SERVICE BULLETIN

SERVICE BULLETIN		No.: ESB-97E54-503	
Datum: 1997-09-26		<Modell>	<M/J>
Betreff: AUS- UND EINBAU DER UHR		(EC,EXP)	97-10
Gruppe: RAHMEN, ELEKTRISCH		CARISMA	
KORREKTUR	 O. Kai - E.V.P. & G.M. After Sales Service Dept.

Dieses Service Bulletin informiert Sie über den Zusatz "FEHLERSUCHE" unter UHR und "2. Glühlampe" unter Ausbausritte im Werkstatthandbuch.

ZEITUHR

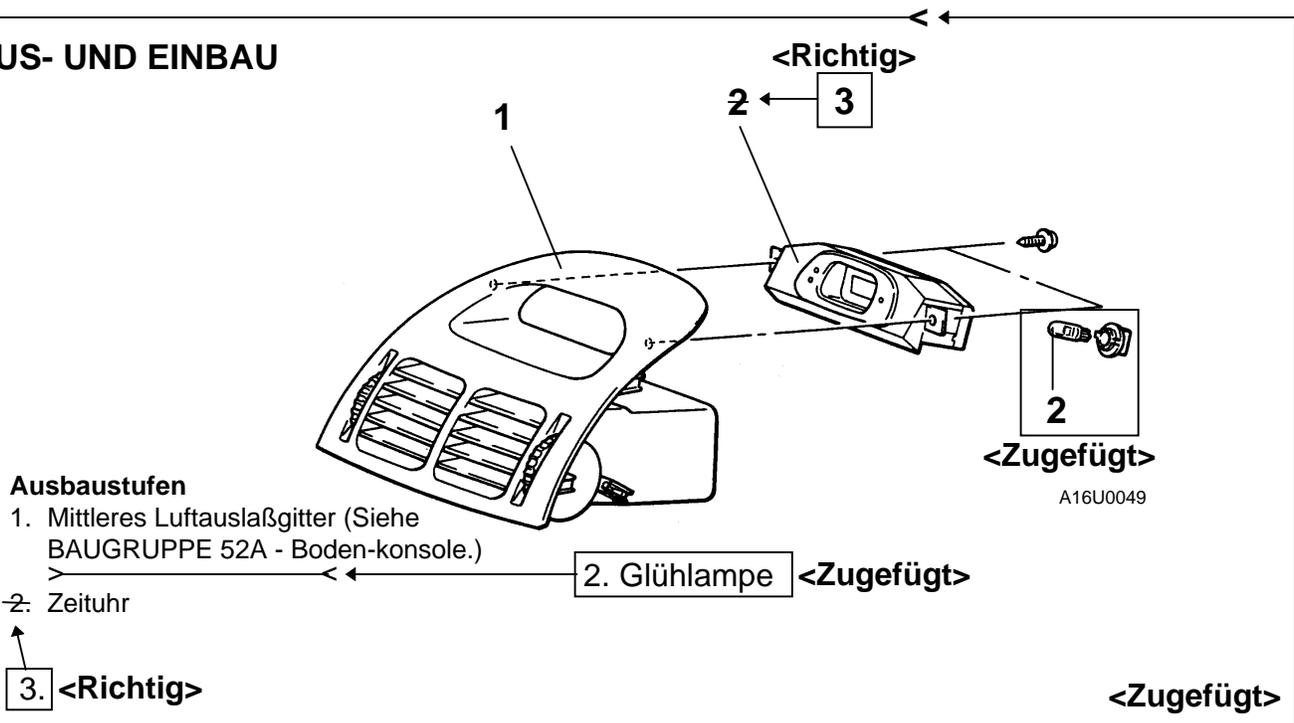
FEHLERSUCHE

Symptom	Wahrscheinliche Ursache	Abhilfe
Zeigt die Zeit nicht an	Stecker falsch angeschlossen	Reparieren
	Kabelbaum gebrochen	Reparieren oder Ersetzen
	Glühlampe durchgebrannt	Ersetzen
	Versagen der Uhr	Ersetzen
